INFORMATION TECHNIQUE N° 2003 - 40

Châssis : X1000 / X2000

A) Mécanique :

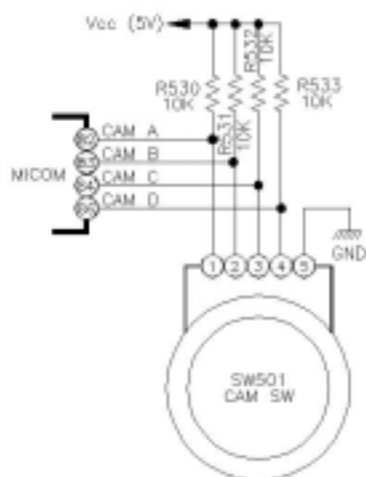
Symptôme :

L'afficheur indique "ERR" et l'appareil est bloqué.

- Enlever la graisse du Cam Switch.
- Retendre les contacts du Cam Switch.

PCB X2000

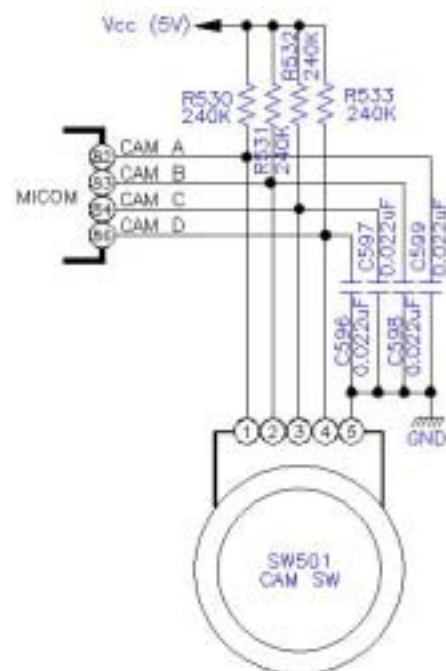
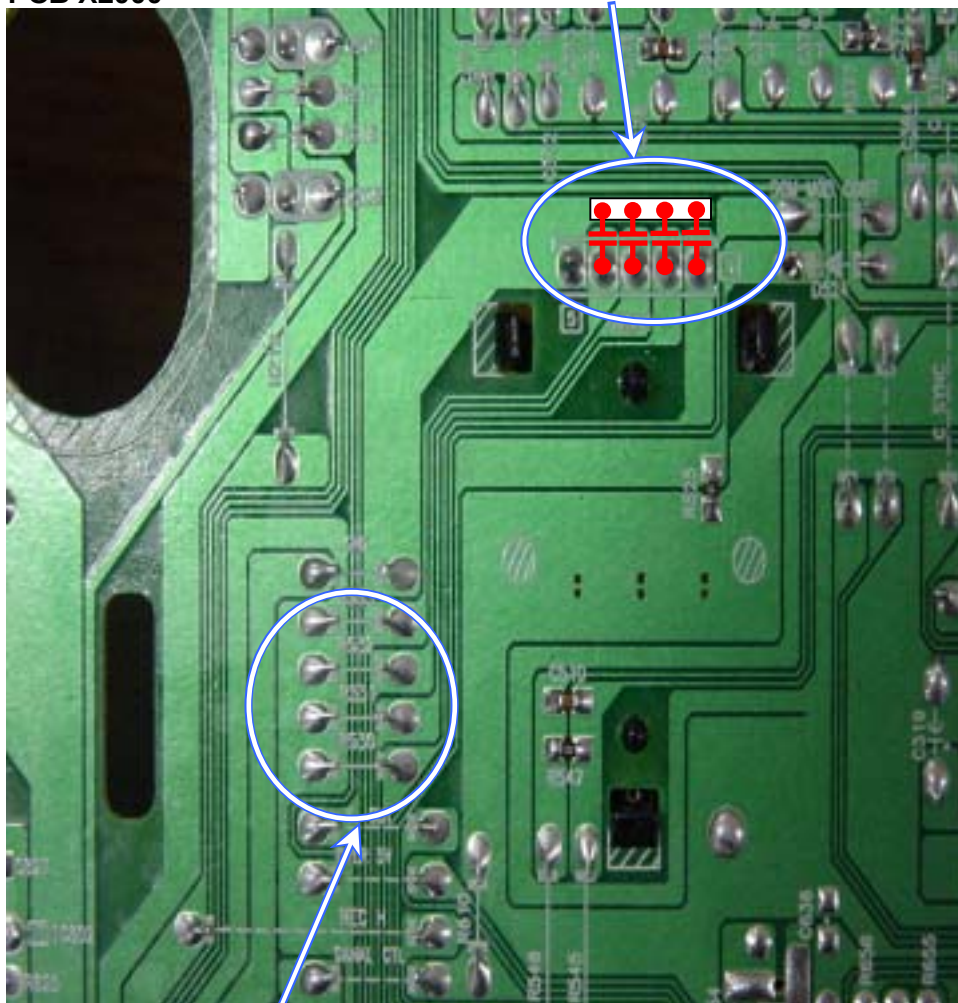
- Remplacer les résistances R530/R531/R532/R533 (X2000) ou R572/573/574/575 (X1000) de 10KΩ par 240KΩ 5% 1/6W (**Code 35734380**)
- Câbler les condensateurs C596/C597/C598/C599 de 0.022μF 50V (**Code 43426750**).

AVANT MODIFICATION

APRES MODIFICATION

C596/C597/C598/C599

R530/R531/R532/R533
